Richtplan Kanton Zürich

Teilrevision 2022, Teil Windeignungsgebiete

Vorprüfungsbericht

20.06.2024

Gebiete Nrn. 13 «Oberholz», 15 «Zünikon» und 16 «Schneitberg» - *Festsetzung*

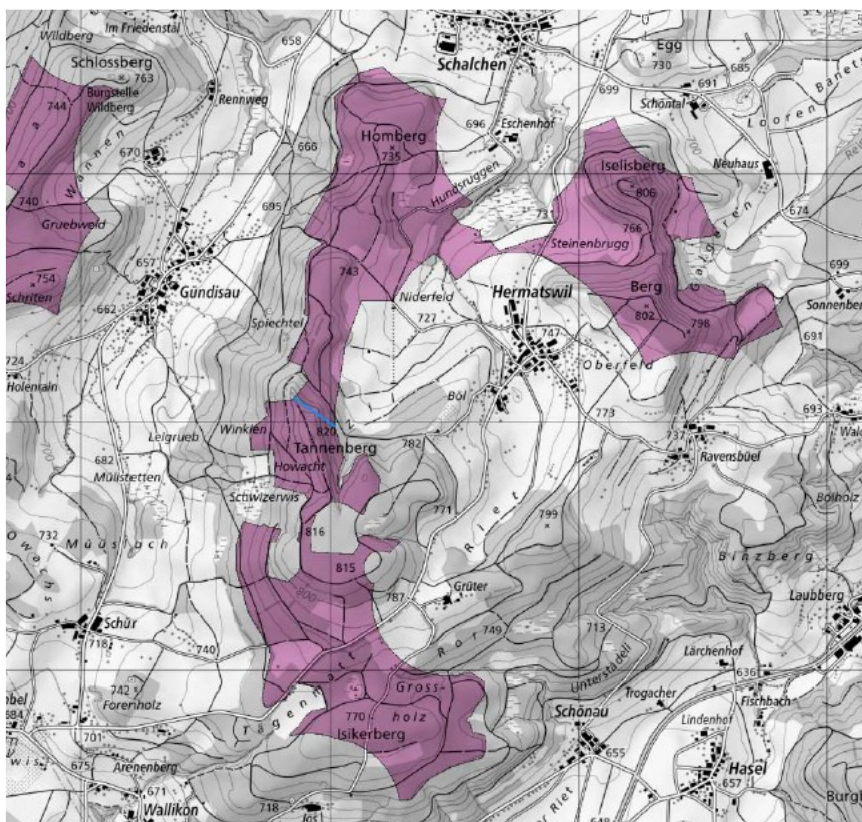
Diese Gebiete weisen Konflikte mit Instrumentenflugverfahren im Raum Frauenfeld auf, die nur mit Anpassungen an den betroffenen Verfahren, ggf. Anpassungen an den Perimetern und teilweise noch weitergehenden Anpassungen gelöst werden können. Am stärksten ist der Konflikt hervorgerufen durch den Perimeter des Windenergiegebiets Nr. 16 «Schneitberg». Die Anflugverfahren lassen sich aus Sicht des VBS anpassen, jedoch bestehen dazu diverse Abhängigkeiten zwischen den einzelnen Gebieten. Aus diesem Grund ist der Bau von Windenergieanlagen in allen der drei Gebieten voraussichtlich nicht möglich. Der Bund empfiehlt dem Kanton, ein bis maximal zwei Gebiete von den dreien zu priorisieren und in den Richtplan im Koordinationsstand Festsetzung aufzunehmen (idealerweise in Abhängigkeit des Energiepotenzials).

Auftrag für die Überarbeitung/ Vorbehalt im Hinblick auf die Genehmigung: Aufgrund von Konflikten mit Instrumentenflugverfahren im Raum Frauenfeld ist die räumliche Abstimmung für die Gebiete Nrn. 13 «Oberholz», 15 «Zünikon» und 16 «Schneitberg» noch nicht abgeschlossen. Im Hinblick auf die Genehmigung wird der Kanton aufgefordert, maximal zwei der drei Gebiete zu priorisieren und festzusetzen. Im Rahmen der nachgeordneten Planung sind diese Konflikte mit dem VBS zu bereinigen (Änderung der Flugverfahren).

Gebiet Nr. 40 «Honeret» - *Zwischenergebnis*

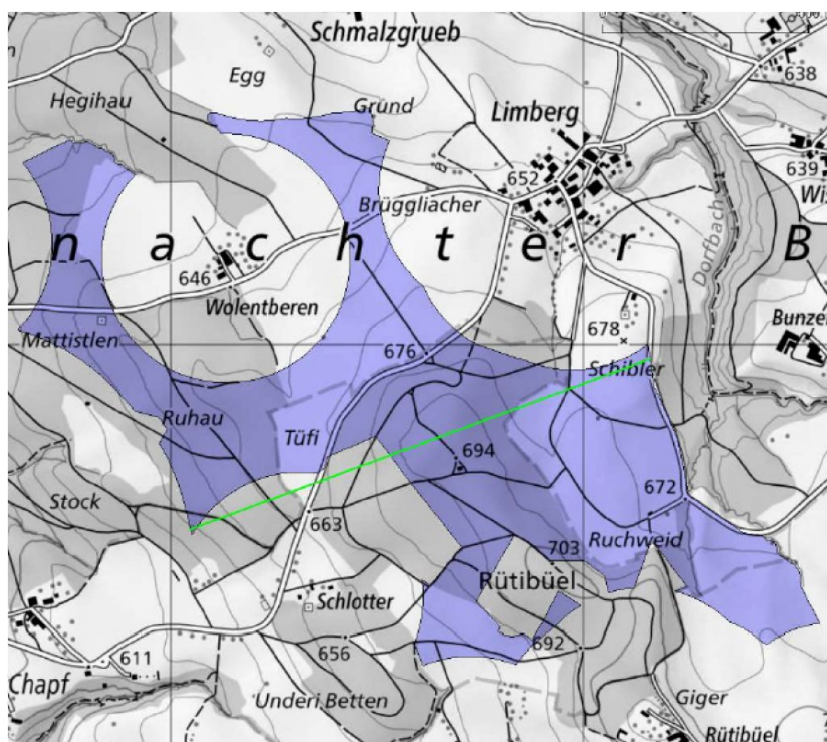
Im südlichen Teil des Perimeters kann es aufgrund der Nähe zum Waffenplatz Reppischtal zu Konflikten bei Standorten einzelner WEA kommen. Es besteht nach Auffassung des VBS ein Eiswurfisiko, bei dem in der Folge die Truppe und militärische Objekte jederzeit geschützt werden müssen. Ausserdem tangiert das restliche Gebiet ebenfalls ein bestehendes VBS-System.

Auftrag für Weiterentwicklung/ Auftrag für die nachgeordnete Planung: Im Rahmen der nachgeordneten Planung sind die Interessen des VBS zum Waffenplatz Reppischtal zu berücksichtigen. Hinsichtlich möglicher Konflikte mit einem VBS-System ist frühzeitig der Kontakt zum VBS zu suchen.

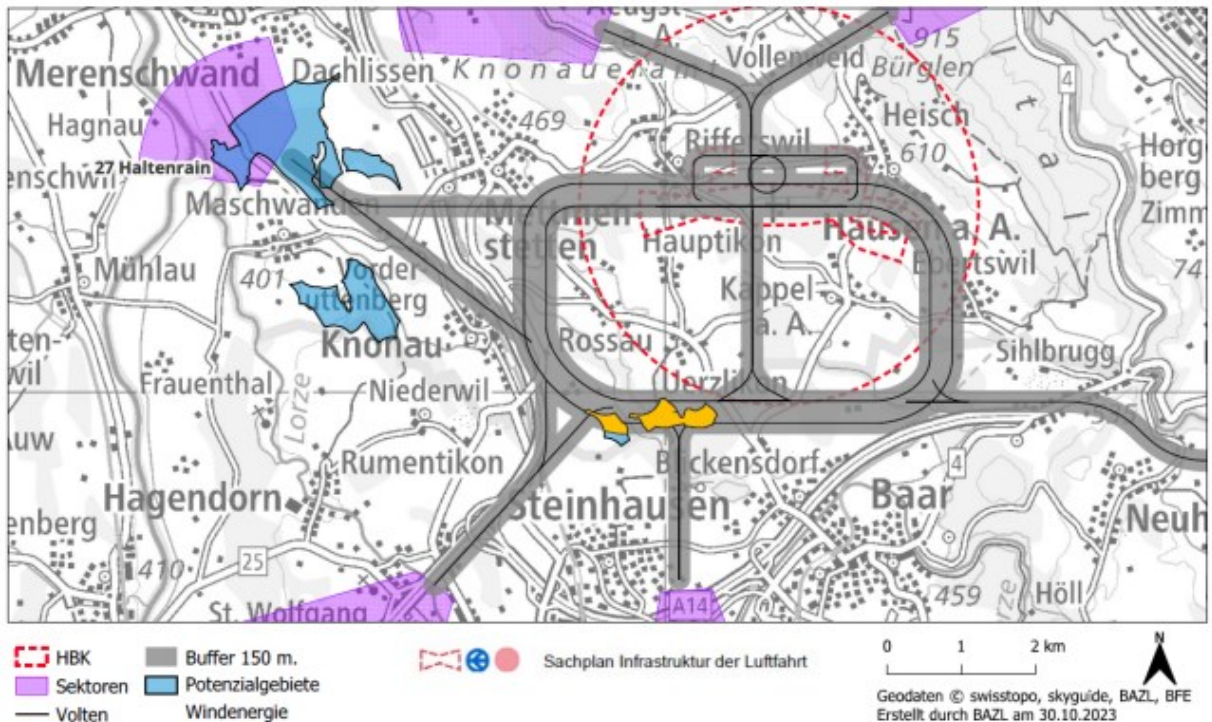
Bei vier Gebieten - Nr. 42 «Pfannenstil», Nr. 47 «Schür», Nr. 48 «Chomberg» sowie Nr. 50 «Glatthaldenrain» - bestehen Konflikte mit Anflugverfahren auf diversen Pisten des Flughafens Zürich. Allfällige Mitigationsmassnahmen beinhalten nebst einer Höhenbeschränkung immer auch eine Anpassung der Instrumentenflugverfahren. Diese könnten zu starken Einschränkungen des Flugverkehrs auf den Flughafen Zürich führen (Erreichbarkeit bei schlechter Sicht/bei schlechtem Wetter aufgrund von Instrumentenlandesystem (ILS) - CAT III Operationen auf die Pisten 14 und 16 sowie eingeschränkter Zugang für Flugzeugtypen resp. einen Flottenmix aufgrund des steileren Anflug- und Fehlanflugwinkels).

Auftrag für die Überarbeitung/ Vorbehalt im Hinblick auf die Genehmigung: In den folgende Windenergiegebieten im Koordinationsstand Festsetzung (FS) Nr. 17 «Guegenhard» bzw. Zwischenergebnis (ZE), Nr. 23 «Hermatswil», Nr. 32 «Obsirain», Nr. 40 «Honeret» sowie Nr. 43 «Küsnahter Berg» gibt es grosse Konflikte mit Anforderungen des BAZL an die Flugsicherheit.

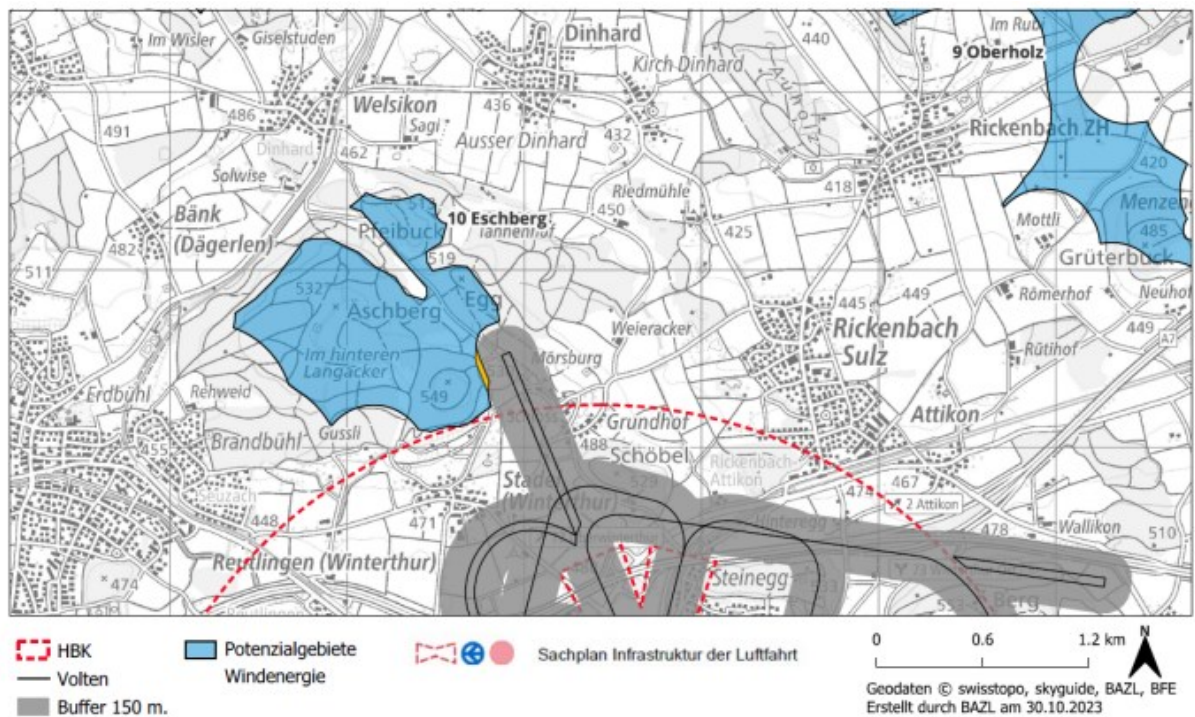
Das BAZL erkennt bezüglich potentiellen Windenergieanlagen im Windenergiegebiet Nr. 34 «Uerzlikon» einen Konflikt mit den Volten (schwarze Linien mit grauen Puffern in Abbildung vgl. unten) gemäss des vom BAZL am 6. Oktober 2022 genehmigten Hindernisbegrenzungsflächen-Katasters (HBK) des Flugfeldes Hausen am Albis, bei welchen eine gesetzliche Mindestflughöhe von 150 m (500 ft) über dem höchsten Hindernis innerhalb eines Umkreises von 150 m (500 ft) um das Luftfahrzeug eingehalten werden muss. Der Gegenanflug der publizierten Platzrunde liegt im Bereich des Windenergiegebietes Uerzlikon auf einer Höhe von 2'900 ft und somit 1'100 ft (330 m) über Grund, wodurch das höchste zulässige Hindernis eine Gesamthöhe von 180 m nicht überschreiten dürfte. Entsprechend wäre die maximale Blattspitzenhöhe im Windenergiegebiet Uerzlikon auf 180 m über Grund zu beschränken.

Bezüglich potentiellen Windenergieanlagen im Windenergiegebiet Nr. 14 «Eschberg» erkennt das BAZL einen kleinräumigen Konflikt mit den Volten (schwarze Linien mit grauen Puffern in Abbildung unten). Der Abflug der publizierten Platzrunde liegt im Bereich des Windenergiegebietes Eschberg auf einer Höhe von 2'300 ft und somit 500 ft (150 m) über Grund, wodurch im kleinen betroffenen Teilgebiet des Windenergiegebietes Eschberg keine zusätzlichen Luftfahrthindernisse zulässig wären, ohne die gesetzliche Mindestflughöhe von 150 m (500 ft) zu missachten.

Auftrag für die Überarbeitung/ Auftrag für die nachgeordnete Planung/ Auftrag für Weiterentwicklung: Die maximale Blattspitzenhöhe im Windenergiegebiet Nr. 34 «Uerzlikon» ist auf 180 m über Grund zu beschränken.
